INFORME CONSOLIDADO

El presente documento contiene la información consolidada de las actividades desarrolladas en el período comprendido entre el 17 de enero y el 16 de septiembre de 2022, durante la formulación y estructuración de los diseños urbanísticos pertenecientes al proyecto 1000 Viviendas el cual hace parte de la Matriz de Inversiones del Departamento de Caldas 2021 – 2023.

Referencia: Alternativa Muro K10+100 Aranzazu - Salamina

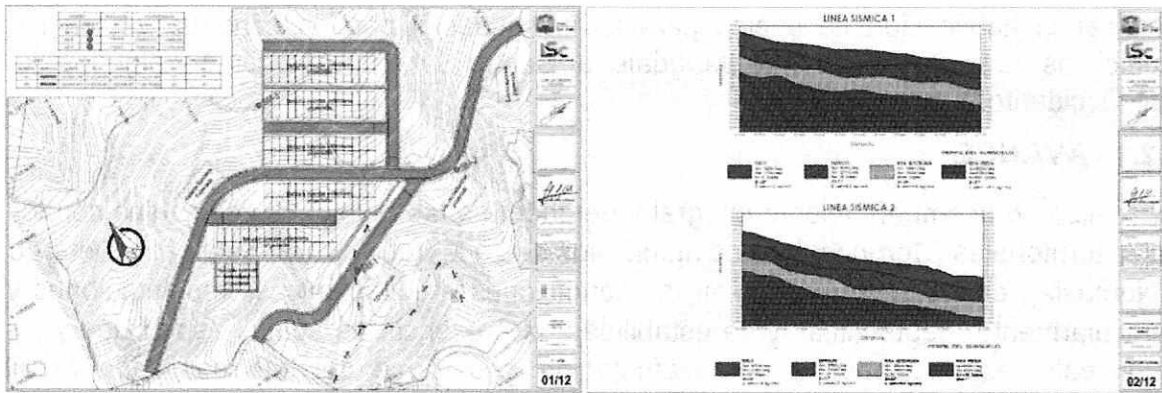
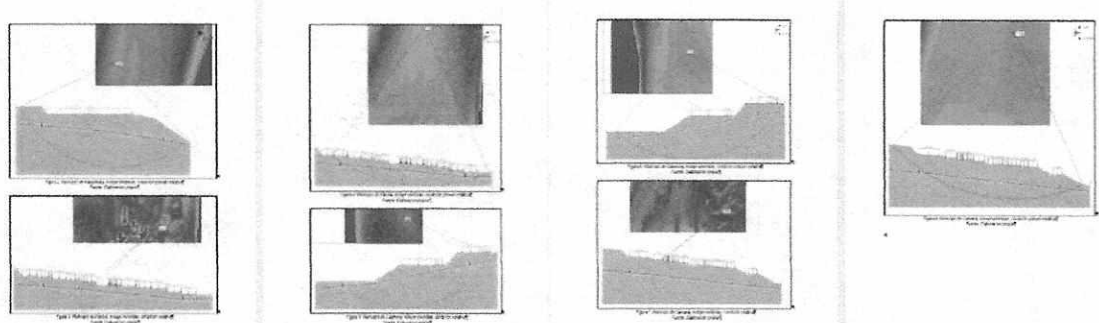
Siguiendo con la información encontrada en el documento, se encontró que la cantidad de sondeos realizados para las viviendas en su etapa exploratoria es insuficiente y no cubre los aspectos geotécnicos mínimos necesarios, esto es, la profundidad de cada sondeo y el número total de los mismos:

Es de aclarar que según la normativa Colombiana vigente obliga la realización de tres (3) perforaciones por cada vivienda, sin embargo, dada la cercanía de las mismas, los sondeos pueden ser únicamente la mitad de los requeridos, por lo que con ocho (8) sondeos para el urbanismo es más que suficiente para cumplir con la NSR-10.

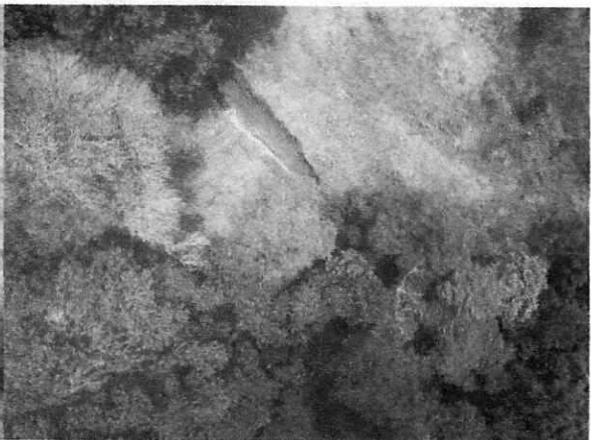
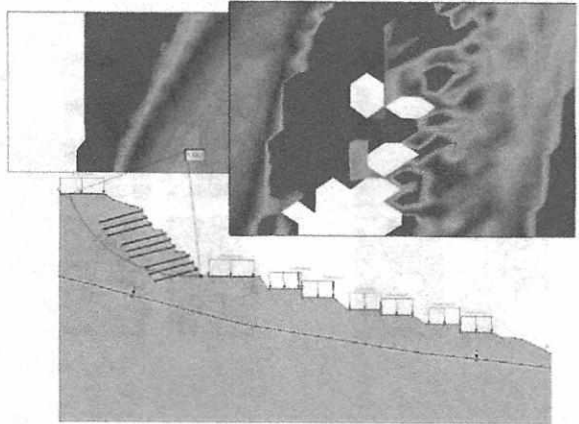
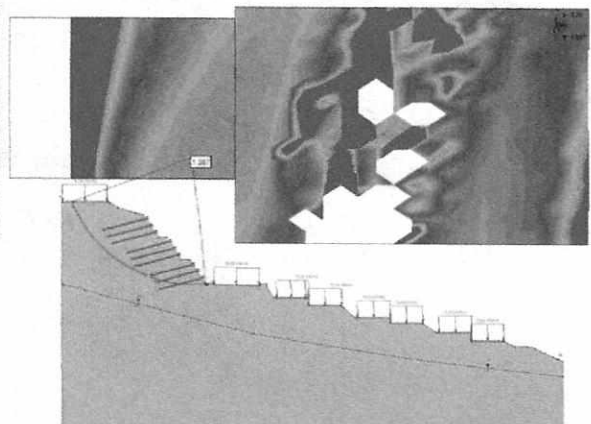
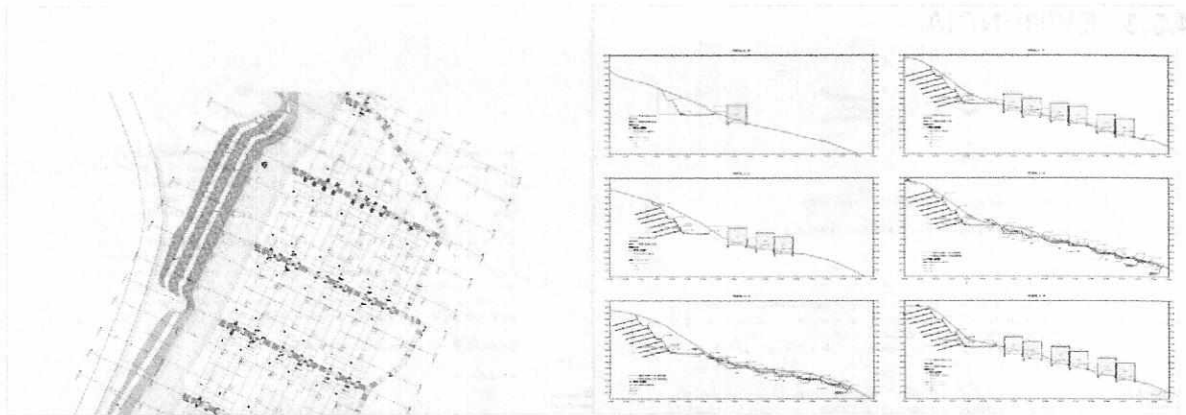
Por otro lado, la segunda parte del oficio habla sobre la modificación el sistema de cimentación, el cual pasaría de ser dos pilotes de 0.50m de diámetro con profundidades de 9.50m y 7.50m, para ser sustituido por un único caisson de 1.00m

de diámetro desplazado a 9.0m de profundidad. El cambio radica más en la dificultad de descender mediante rotación debido a la existencia de un estrato de roca meteorizada que no puede ser atravesado. Se propone la sustitución para utilizar otro método constructivo que permita ingresar equipo que rompa los materiales del fondo que no son capaces de ser desintegrados actualmente.

Si bien la solución propuesta está acorde con los intereses de la gobernación, se indica que es completamente necesario llegar hasta el nivel de desplante propuesto por el consultor, y si bien se aprueba el cambio de pilotes a caisson, la profundidad de desplante deberá cumplirse para que la cimentación trabaje de igual manera. Es preciso resaltar que no se podrán dejar caisson con nivel de desplante más superficial que los 9.0m propuestos por el contratista.
